Provincia di
Bergamo

parere VIA svincolo casello Dalmine

Oggetto: [ID VIP 3729] Procedura di Verifica di Assoggettabilità a VIA.
Autostrada A4 Milano-Bergamo - Adeguamento dello svincolo di Dalmine
PARERE PROVINCIA DI BERGAMO – Integrazioni alla nota del 21/11/2017

Figura 1 – Nuovo svincolo di Dalmine, copertura forestale (fonte PIF provinciale) e contesto dei sistemi verdi (PLIS):

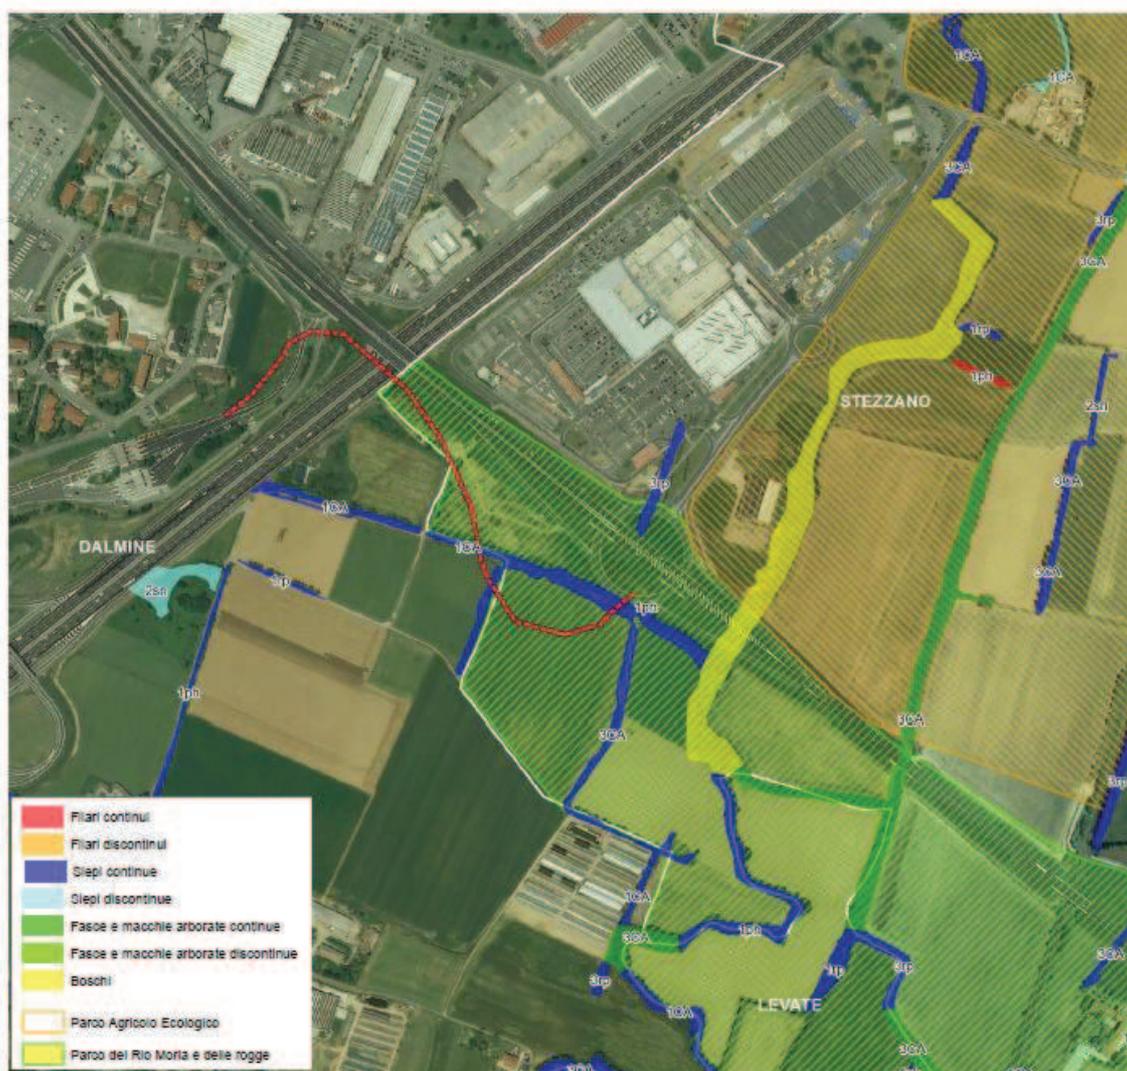
Si evidenzia che, contrariamente a quanto indicato alle pagg. 22 e 42 dello Studio, l'intervento interessa direttamente il PLIS del Rio Morla e delle Rogge e si inserisce in un contesto caratterizzato dalla presenza di siepi, fasce e macchie arborate continue oltre che di fasce boscate (Figura 1). Sarebbe, pertanto, auspicabile la previsione di interventi compensativi finalizzati al potenziamento dei sopraccitati elementi vegetazionali e alla conseguente ricomposizione paesistica, tenendo conto nell'implementazione di potenziali corridoi ecologici, delle ulteriori previsioni infrastrutturali che interesseranno la medesima area (vd progetto IPB).

Per quanto attiene alla scelta delle specie da utilizzare nei proposti interventi compensativi, evidenziando l'importanza di utilizzare specie autoctone, si invita a condividere con il PLIS del Rio Morla e delle Rogge e con il confinante PLIS Agricolo Ecologico, la localizzazione e la tipologia degli interventi sopraccitati.
